[改善箇所説明図]

対策前 (警音器周辺写真)

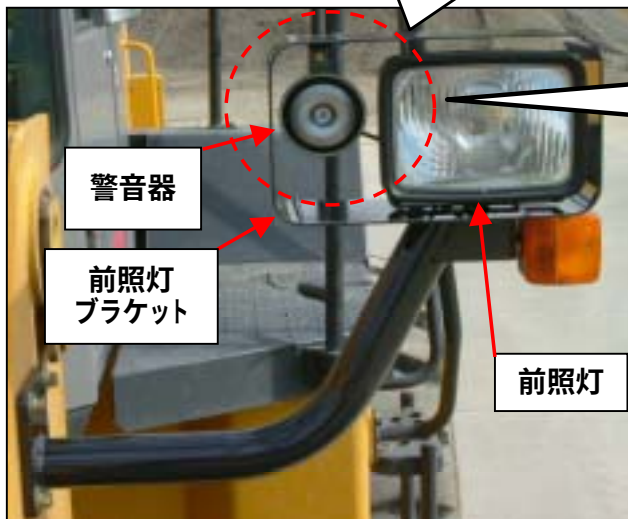
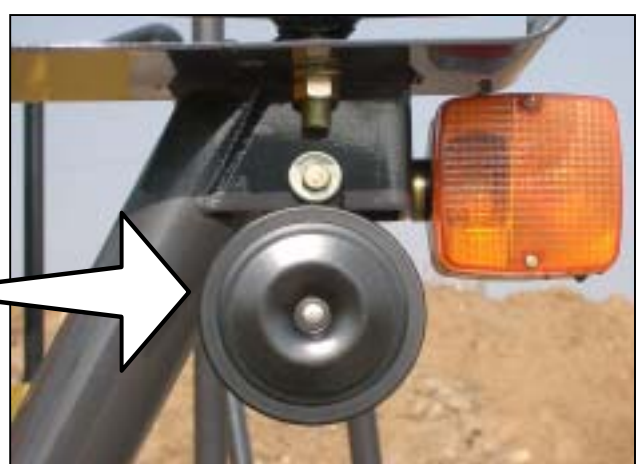
警音器の取付けブラケットの強度が不足しているため、走行時等の共振により当該ブラケットに亀裂が発生することがある。そのまま使用を続けると、亀裂が進行して警音器の音色が変化し、最悪の場合、警音器が脱落するおそれがある。

全車両、警音器の取付けブラケットの強度を増した対策品と交換するとともに、警音器が共振しないように取付位置を変更する。

警音器の保安基準(43条)を満足させるため、警音器を変更する。
